**MÉMOIRE SOUMIS  
AU MINISTÈRE DES TRANSPORTS DU QUÉBEC  
ET CONCESSION A 25, S.E.C.**

**RELATIVEMENT À LA CONSULTATION PUBLIQUE DU  
MINISTÈRE SUR LE PARACHÈVEMENT  
DE L'AUTOROUTE 25 ENTRE MONTRÉAL ET LAVAL**

*Référence : AVIS PUBLIC du 9 octobre 2007.*

**LAVAL, LE 2 NOVEMBRE 2007.**

# Dépôts de pneus

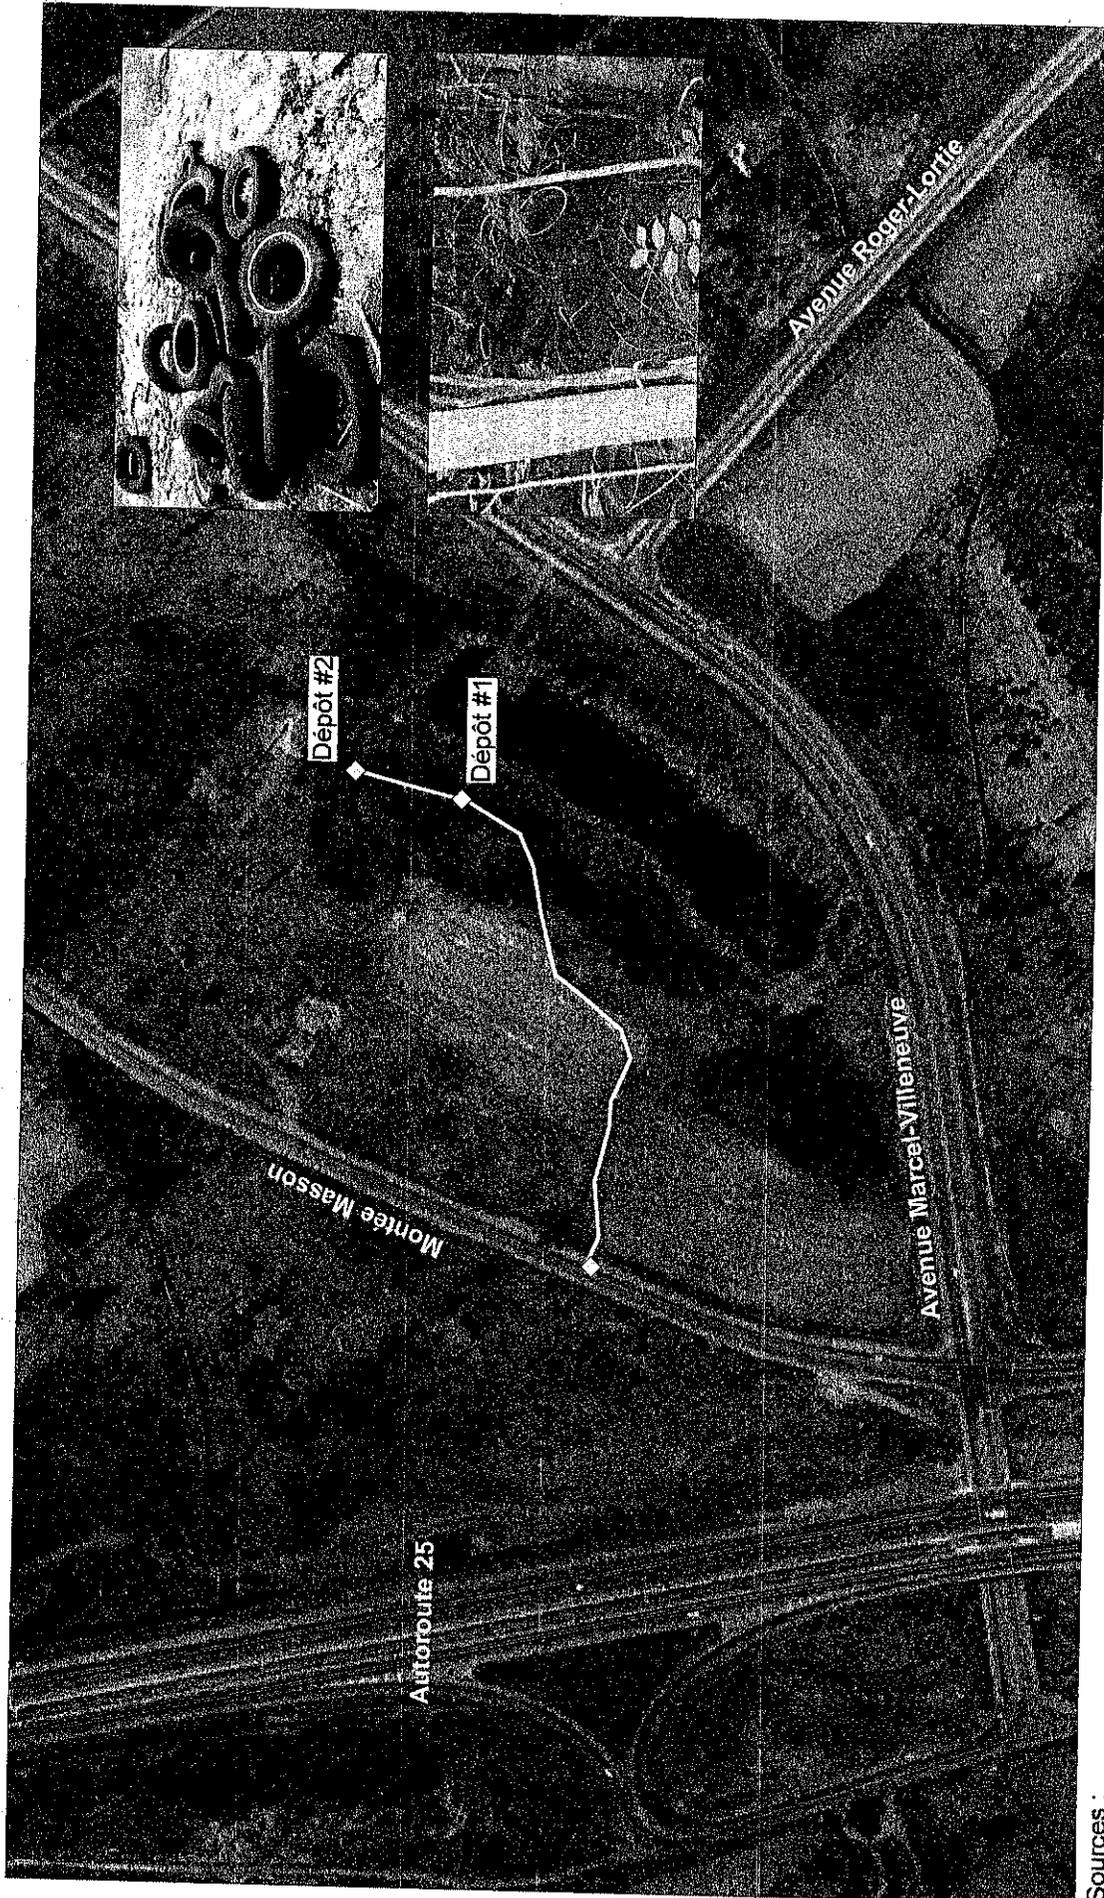
B-2 de nettoyer le dépôt sauvage de  $\pm 200$  pneus localisé sur le terrain du MTQ, côté nord du milieu humide, zone 2, tel qu'il apparaît sur la photo ci-jointe, datant du 21 octobre 2007, (dépôt signalé au MDDEP par le CRE Laval en 2006, et au MTQ le 22 octobre 2007)
